**Zulassung des Rahmenbetriebsplans „Weiterführung des Tagebaus Nochten 1994 bis Auslauf“ - Erneute Öffentlichkeitsbeteiligung**

Mein Zeichen:PS20-025, Grüne Liga Bundesverband (**Bitte immer angeben**)

**Einwendungen**

Abb. 1: Tagebaufolgelandschaft entspr. RBPI. 1994

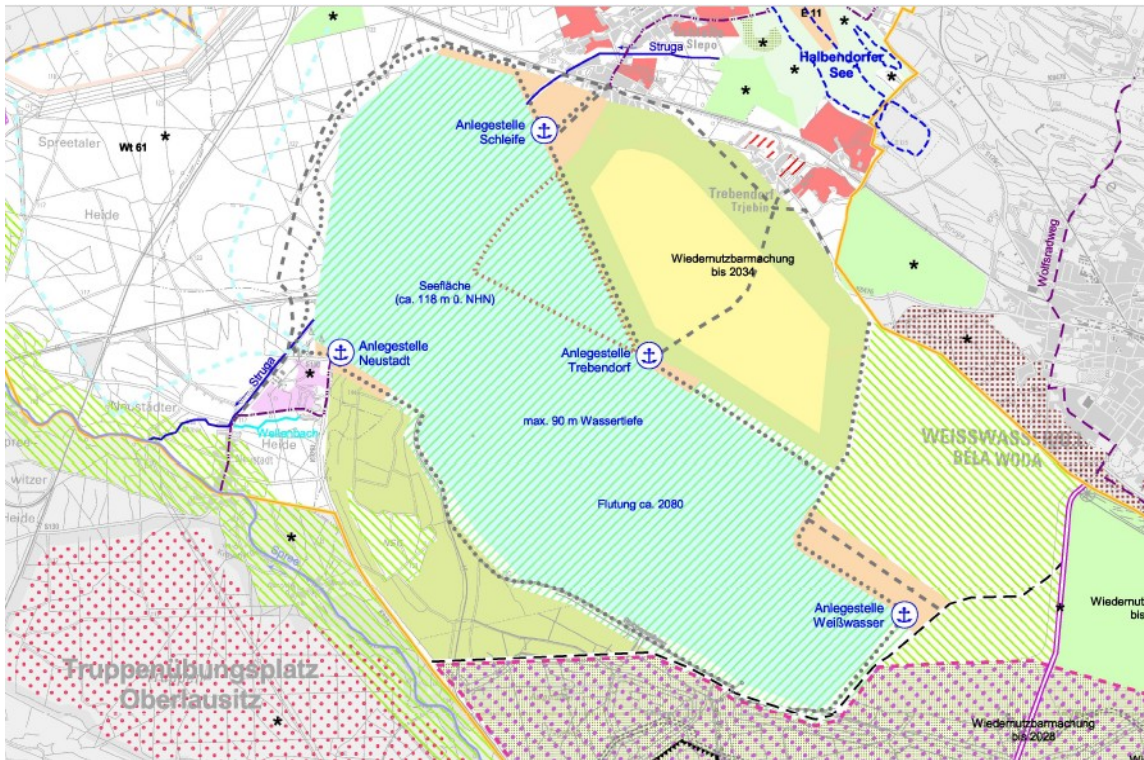
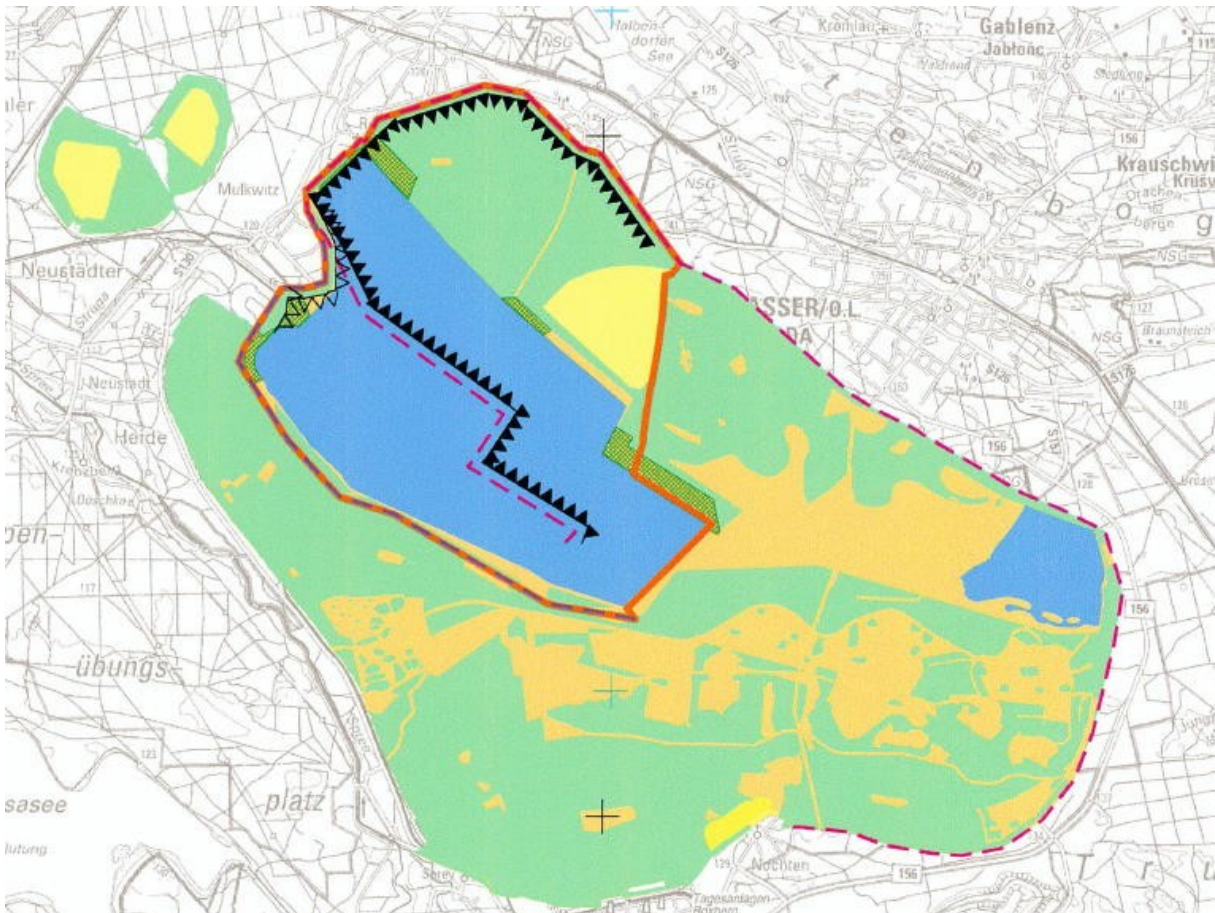
Dieses Kongruenzgebot beachtet der offengelegte Rahmenbetriebsplan nicht, denn dieser sieht eine gänzlich andere Bergbaufolgelandschaft vor,

als der im Jahr 2014 genehmigte übergeordnete Braunkohlenplan „Tagebau Nochten“. Insbesondere die nun geplante Lage und Größe des Tagebaurestsees widerspricht erheblich den Festsetzungen des Braunkohlenplans und damit der verbindlichen höheren Landesplanung.

Dies wird unmittelbar deutlich, wenn man die Übersichtsdarstellungen vergleicht, die die geplante Bergbaufolgelandschaft nach dem 1994 zugelassenen Rahmenbetriebsplan (1), nach dem Braunkohlenplan 2014 (2) und nach den „Eckpunkte für die zweite Fortschreibung Braunkohlenplan“ (Abbildung aus der Scopingunterlage zum obligatorischen Rahmenbetriebsplan, 2018) (3) zeigen:

**Bild 20:** Entwicklung der Absenkungs- und Anstiegsbereiche im Zeitraum von 2021 bis 2027 (dritter Bewirtschaftungsplan) zur Kennzeichnung der Vorbelastung [FGG Elbe 2020a].

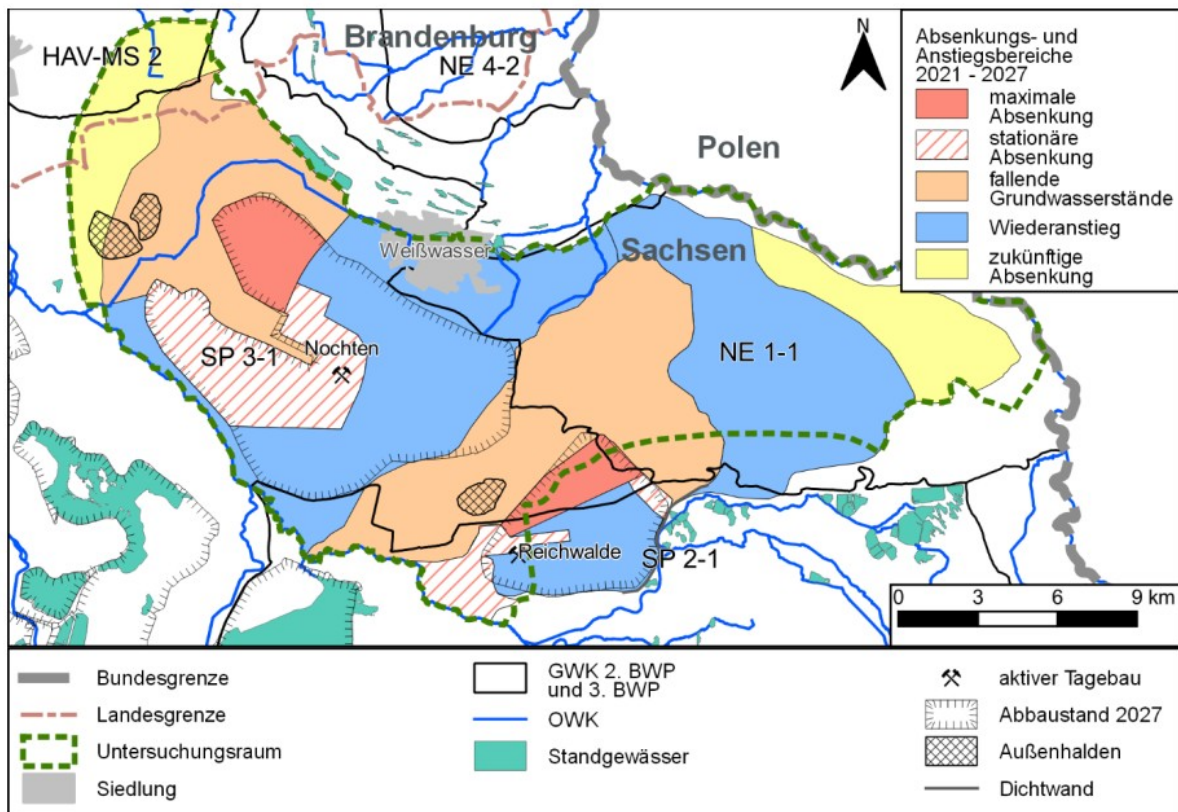
Das Vorhaben führt zu Grundwasserabsenkungen und damit zu einer Verschlechterung im GWK HAV-MS-2. Dies wird sogar anhand des Fachbeitrags selbst (vgl. dort S. 114, Bild 20) deutlich. Es handelt sich um eine weitere Verschlechterung des bereits im schlechten mengenmäßigen Zustands befindlichen Grundwasserkörpers HAV-MS-2. Das stellt einen Verstoß gegen das Verschlechterungsverbot dar und erfüllt zugleich die Definition einer Fernwirkung.

Dabei ist diese Beeinflussung als „zukünftige Absenkung“ dargestellt, die erst durch den Tagebaubetrieb ab 2026 eintreten würde. (Sollte bei korrigierten Annahmen des Grundwassermodells der Absenkungstrichter bereits vor 2027 in den benachbarten Grundwasserkörper eindringen oder schon eingedrungen sein, so wird der Tagebaubetrieb nach 2026 diese Wirkung in jedem Fall verstärken und zeitlich verlängern.)

Diese Verschlechterung wird nicht weiter geprüft und ist auch im Zulassungsantrag nicht aufgeführt. Dort sind auf S. 77 lediglich folgende GWK als „betroffen“ aufgeführt:
